Rapport de l'Inspection des installations classées

Visite d'inspection du 12/09/2022

LIOT

Références : FB/SV - 181/2022
Code AIOT : 0007002568

Liste des équipements

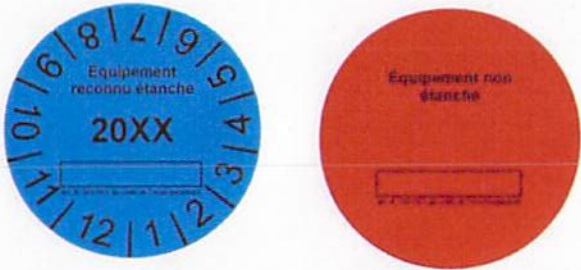
En effet, l'exploitant, détenteur d'équipements contenant des fluides frigorigènes, ne dispose pas d'un inventaire actualisé des équipements qui contiennent plus de 2 kg de fluide ; à ce titre, le recensement des équipements fourni à l'inspection dans le cadre de l'élaboration de l'arrêté préfectoral du 17 février 2022 s'avère erroné.

L'exploitant n'est pas en mesure de justifier que des contrôles d'étanchéité sont effectués selon les périodicités réglementaires, et n'a pu présenter aucune fiche d'intervention relative aux opérations effectuées sur ces équipements. Deux équipements ont été mis en service sans subir de contrôle d'étanchéité.

Enfin, deux des équipements ne disposent pas d'un étiquetage comportant l'ensemble des informations réglementaires.
